Objet : UCCLE. Avenue de la Chênaie, 143.

Demande de permis d'urbanisme portant sur la démolition d'une villa et la construction de quatre villas.

Avis de la CRMS

A gauche : la maison à démolir. Au centre et à droite : l'implantation projetée des quatre futures villas et vue depuis l'arrière (extraits du dossier)

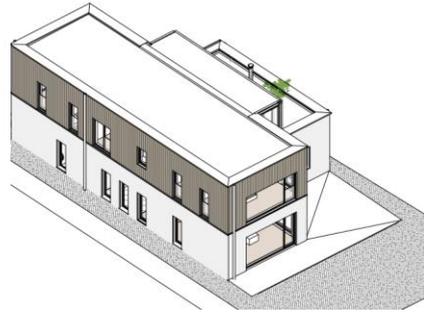
Pour elle, il semble en tout cas évident que la construction de quatre grandes surfaces de bâtiments (en lieu et place d'une maison, d'un abri et de serres) au cœur d'un complexe de zones à haute valeur biologique serait destructrice pour le site, principalement en raison des constructions massives projetées à l'arrière du terrain et de leur accès en intérieur d'îlot. Le relief naturel serait perturbé (surélévation des

jardins des maisons sur rue et excavation pour les maisons à l'arrière) et le sol souffrirait d'une augmentation significative de son imperméabilisation, allant de 2,8% à 30%.

De même, alors qu'une prise en compte des nuisances possibles de l'éclairage extérieur des jardins sur la faune soit envisagée, les façades seraient munies de très grandes fenêtres donnant directement sur la zone Natura 2000, ce qui serait contraire à la volonté de ne pas nuire à l'environnement naturel immédiat.

En conclusion, la CRMS émet un avis défavorable sur le projet. Elle demande de revoir le programme à la baisse en renonçant notamment aux constructions en second ordre qui seraient trop invasives. Le projet pourrait se limiter à la construction de deux maisons à front de rue (impact limité en face du Kauwberg). Les maisons disposeraient d'un jardin commun, dépourvu de clôture et de mur de soutènement, pour ne pas perturber l'intérieur du site qui jouxte le plateau Engeland. On veillera également à ne pas empiéter dans la partie non aedificandi (traiter la zone de gestion extensive telle une lisière de bois et non comme un verger).
